Stellungnahme der Vertreterinnen und Vertreter der Bürgerschaft zur 4. Sitzung am 09.11.2009

Beschlussempfehlung – Vorschlag der Vertreterinnen und Vertreter der Bürgerschaft

VARIANTE
GEDREHTE HAUPTSCHULE

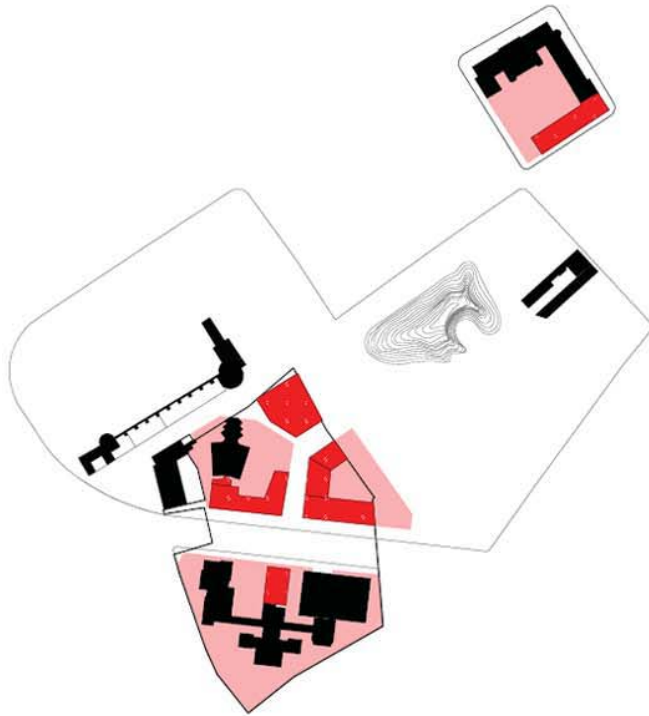
Die seitens der Bürgerschaft angeregte und vom Architektenteam ausgearbeitete Variante 1.02 (heute: Gedrehte Hauptschule) kommt dem Beiratsauftrag am nächsten (siehe Variantenvergleich anbei). Ihr gelingt es am ehesten, die Belange der Schul- und Bildungspolitik und die Belange der Klima-, Grün- und Freiflächenpolitik zu vereinbaren. Die Vertreter der Bürgerschaft sowie die mit diesen im Austausch stehenden Parknutzer – unter denen sich übrigens auch zahlreiche Mütter und Väter, Lehrerinnen und Pädagogen befinden – sind der festen Überzeugung, dass die bedarfsgerechte Ergänzung und Sanierung der Schulen und ihre notwendige Ausrichtung auf Ganztagsangebote hiermit möglich ist, ohne hierfür den für den Stadtteil immens wichtigen Grün- und Freiraum des Hansa- und Klingelpützparcs baulich in Anspruch zu nehmen. Die Arbeit mit den Vorentwurfsvarianten im Beirat hat uns in dieser Meinung bestärkt. Qualitativ hochwertige Bildungseinrichtungen mit guter Personal- und Mittelausstattung sind für uns dabei wichtiger als repräsentative Solitärbauten mit teils unklarer Funktionszuweisung.

Die Untersuchung von Bauvarianten zeigte, dass eine Verwirklichung des Neubaubedarfs auf den jetzigen Schularealen möglich ist (Variante „Gedrehte Hauptschule“). Auf Grundlage dieser Variante sollte ein Rahmenplanentwurf erarbeitet werden, der insbesondere folgende Aspekte berücksichtigt:

1. Die Qualitäten des Parks, also das Nichtvorhandensein von Randbebauung und damit seine Offenheit zu den angrenzenden Vierteln, der bewaldete Hügel, der alte und heterogene Baumbestand, die Mahnmale/Denkmale sowie die große Freifläche im Zentrum, sind zu erhalten.

2. Der Park ist als selbst angeeigneter Treffpunkt für ein integratives Zusammenleben verschiedener Nationalitäten und aller Generationen auf der gesamten Fläche frei zugänglich zu bewahren. Eventuell dem Park entnommene Schulfreiflächen müssen uneingefriedet bleiben und sind zu jeder Tageszeit frei zugänglich zu erhalten.

3. Der Klingelpützpark ist in seiner Funktion als Ausgangspunkt des „Grünzug Nord“ zu stärken. Die bereits jetzt als zu schmal empfundene Verbindung zum Hansapark muss mindestens in ihrer bisherigen Breite erhalten werden. Sie muss frei von Bebauung oder Versiegelung bleiben.

4. Eingriffe in die Grünflächen- und Freiraumqualitäten des Hansa- und Klingelpützpark sind langfristig und auch während der Bauphase zu vermeiden.
5. Der Hügel ist – wie der gesamte Park – im Gedenken an die Opfer der Nazi-Justiz vollständig von Bebauung freizuhalten. Jegliche Modellierung der Gestalt des Hügels ist zu unterlassen.

6. Das Potenzial der Terrasse sowie der Arenasituation (Eingangsbereich Sporthalle) liegt brach und kann im Sinn der Bildungseinrichtungen aktiviert werden (Freilufttheater, Musikaufführungen etc.). Eine vertikale Gebäudeentwicklung im Bereich des Sporthalleneingangs wird nicht befürwortet, um das o.g. Potenzial nicht zu gefährden.

VARIANTE
ANBAU JUGENDEINRICHTUNG
UND ABENDGYMNASIUM

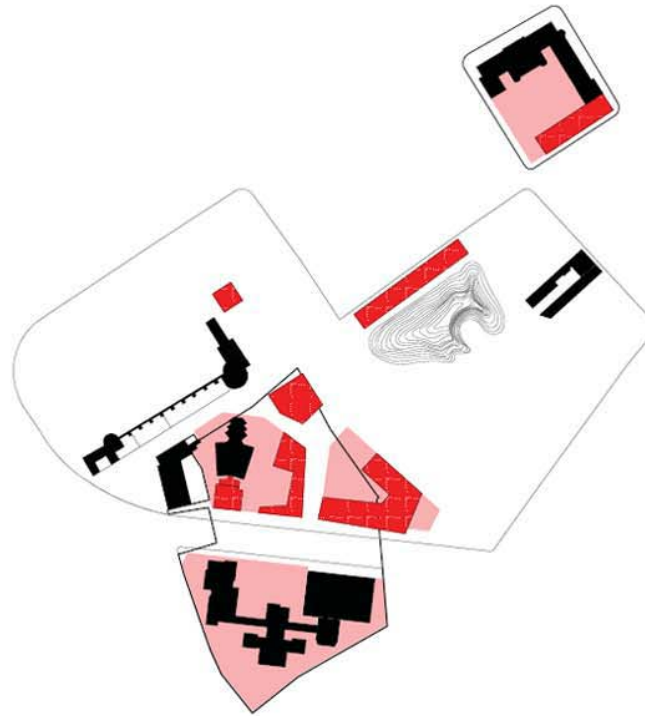
Prüf- und Planungsauftrag	Variante Gedrehte Hauptschule ¹	Variante Straßen- randbebauung	Variante Anbau Jugendeinrich- tung und Abend- gymnasium ²
gemäß Juryempfehlung			
Volumen und Massivität des neu zu planenden Hauptschulgebäudes überprüfen ³	Nicht nachprüfbar	Nicht nachprüfbar	Nicht nachprüfbar
Größe des geplanten Hügelgebäudes mit Mensa, Café und Werkstätten überprüfen	Erfüllt	Erfüllt	Erfüllt
Verbundgebäude soll eine sehr publikumsoffene, intensive Nutzung erhalten ⁴	Nicht geprüft	Nicht geprüft	Nicht geprüft
gemäß Beschluss Stadtentwicklungsausschuss (STEA)			
Bauliche Eingriffe in den Klingelpützpark vermeiden, ohne die Verbesserungen des Bildungsangebotes zu vernachlässigen	Erfüllt	Nicht erfüllt	Nicht erfüllt
Unterbringen des Neubauvolumens durch eine veränderte Höhenentwicklung auf den heute bereits versiegelten und/oder bebauten Flächen der Bildungslandschaft	Erfüllt	Nicht erfüllt	Nicht erfüllt

Der Hügel im Klingelpützpark ist unangetastet zu lassen, stattdessen sind räumlich sinnvolle Standortalternativen zu entwickeln	Erfüllt	Nicht erfüllt	Teils erfüllt
gemäß Geschäftsordnung			
Alternativen für Standort "Mensa und Werkstätten"	Erfüllt	Nicht erfüllt	Teils erfüllt
Lernorte der jetzigen Hauptschule kompakter organisieren	Erfüllt	Nicht erfüllt	Nicht erfüllt
Qualität des Parks sichern	Erfüllt	Nicht erfüllt	Nicht erfüllt
Beeinträchtigungen minimieren	Erfüllt	Nicht erfüllt	Nicht erfüllt
Eingriffe in das Grün möglichst vermeiden	Erfüllt	Nicht erfüllt	Nicht erfüllt
Der Freiraumgestaltung wird besonderer Wert beigemessen	Erfüllt	Nicht erfüllt	Nicht erfüllt
bauliche Ergänzungen für die Bildungseinrichtungen ermöglichen	Erfüllt	Erfüllt	Erfüllt
Grünflächen in ihrer Funktion und Qualität stärken	Erfüllt	Nicht erfüllt	Nicht erfüllt
